泊発電所3号炉審査資料				
資料番号	資料2-3			
提出年月日	令和 4 年 12 月 22 日

ヒアリングにおける指摘事項に対する回答資料

図1 貯留堰天端高さを下回る時間の評価フロー

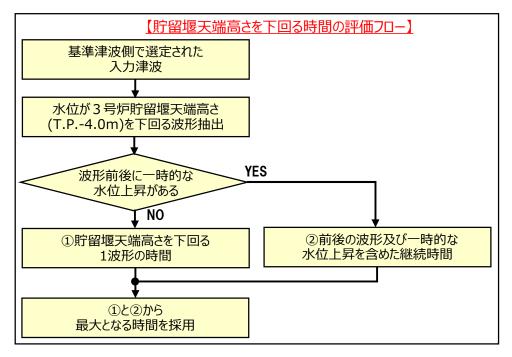
貯留堰を下回る時間に関する評価項目のうち取水口(下降側)の	
No.40	耐津波	評価において「パルスを考慮しない時間」の扱いについて入力津	
(220912-01)	設計方針	波解析にどのように考慮するか、先行実績を踏まえて説明するこ	
		と。

No.58 (221017-01)	##\##\#	引き津波時の評価における,「※T.P.-3.0m を上回る時間が 30
		秒未満の波形をパルスとする。」について、T.P3.0mとする根
	耐津波	拠、30 秒の根拠について整理し、説明すること。また、当該評価
	設計方針	における先行審査実績について、津波の周期を踏まえた評価を実
		施している実績の観点も踏まえ、整理して説明すること。

A:前回ヒアリングにて説明した評価方針に対して、検討の結果、貯留堰天端高さ(T.P.-4.00m)を下回る時間の評価方法について方針変更を行うこととした。貯留堰天端高さを下回る時間の評価方法に関して、以下の通りご回答いたします。

貯留堰天端高さ(T.P.-4.00m)を下回る時間は、基準津波側で選定された入力津波において貯留堰天端高さを下回る水位時刻歴波形から、最長となる波形の時間とする。この際、引き波時における貯留堰天端高さを超える一時的な水位上昇による水位回復は見込まず、貯留堰天端高さを下回る時間を継続時間とすることで保守的な評価を行う。
